衝突安全技術検討ワーキンググループ

I. 座席ベルトの非着用時警報装置（PSBR）評価試験方法の一部改正について

II. 後席シートベルト使用性試験方法の一部改正について

【参考】後席シートベルト使用性試験における判定例

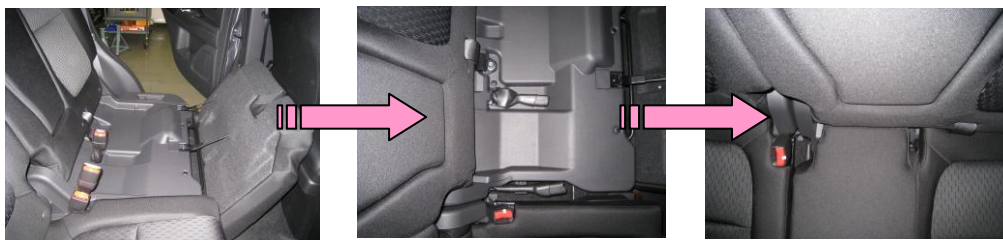
- ・バックル格納位置が確認できる事例の判定「可・否」について記述を明確化
- ・バックル格納位置がシート座面下にある事例の追記
- ・乗車時バックルの位置が確認できなくなる事例の追記

◆格納位置が確認できる事例（格納位置の判定「可」）

◆格納位置が確認できない事例（格納位置の判定「否」）

- ①フロアー正面に格納位置がある（略）
- ②シート座面下に格納位置がある。
